## 4M変更報告

2024年12月吉日  
大和電業株式会社  
技術部

製品名：VAN COOL (バンクール)

型 式：KCHシリーズ (一部、限定型式のみの変更もあります。)

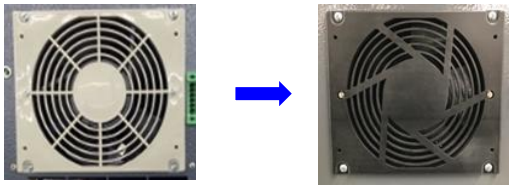
使用部品の共有化を目的に変更いたします。

- ①盤内ファン取付板
- ②風向調整ルーバー
- ③正面パネルパッキン
- ④付属している取付パッキン
- ⑤盤内ファン取付ねじ
- ⑥配管断熱材
- ⑦クーラ内部ドレンホース
- ⑧盤内外シール方法変更
- ⑨風向調整ルーバー取付ねじ
- ⑩結束バンド
- ⑪断熱材
- ⑫グロメット
- ⑬サーモスタット

番号	変更部品	変更内容	対象機種
①	盤内ファン取付板	<ul style="list-style-type: none"> <li>・形状変更</li> <li>・色変更：アイボリー → 黒</li> <li>・材質：ポリプロピレン → PA66 GF30% (難燃性)</li> </ul> 	KCH-05AB KCH-08AB KCH-10A
②	風向調整ルーバー	<ul style="list-style-type: none"> <li>・色変更：アイボリー → 黒</li> </ul> 	KCH-05AB KCH-08AB KCH-10A
③	正面パネルパッキン	<ul style="list-style-type: none"> <li>・色変更：グレー → 黒</li> <li>・材質：変更無し (難燃仕様へ変更)</li> </ul> 	KCH-03AB
④	付属用パッキン	<ul style="list-style-type: none"> <li>・色変更：グレー → 黒</li> <li>・材質：変更無し (難燃仕様へ変更)</li> </ul> 	KCH-03AB KCH-10A
⑤	盤内ファン取付ねじ	<ul style="list-style-type: none"> <li>・ナベ小ねじ → セムスねじ</li> </ul>	全機種
⑥	配管断熱材	<ul style="list-style-type: none"> <li>・色変更：グレー → 黒</li> <li>・材質：ポリエチレン → NBR (難燃仕様へ変更)</li> </ul>	全機種
⑦	クーラ内部ドレンホース	<ul style="list-style-type: none"> <li>・色変更：ピンク → 白</li> <li>・材質：軟質塩化ビニル → シリコンゴム (難燃仕様へ変更)</li> </ul>	全機種
⑧	盤内外シール方法変更	<ul style="list-style-type: none"> <li>・パッキン → パテ</li> </ul>	KCH-03AB KCH-10A

⑨	風向調整ルーバー取付ねじ	<ul style="list-style-type: none"> <li>・長さ：12mm → 8mm</li> </ul>	KCH-05AB KCH-08AB KCH-10A
⑩	結束バンド	<ul style="list-style-type: none"> <li>・材質：変更無し (難燃仕様へ変更)</li> </ul>	全機種
⑪	一部断熱材 (ハーネス保護箇所等)	<ul style="list-style-type: none"> <li>・材質：ソフトロンS#3003 → ソフトロンFR-ND #3003 (難燃仕様へ変更)</li> </ul>	全機種
⑫	グロメット	<ul style="list-style-type: none"> <li>・材質：EPDM → CR (難燃仕様へ変更)</li> </ul>	全機種
⑬	サーモスタット	<ul style="list-style-type: none"> <li>・端子：#250端子 → #187端子</li> <li>・材質、性能変更無し</li> </ul>	KCH-08AB
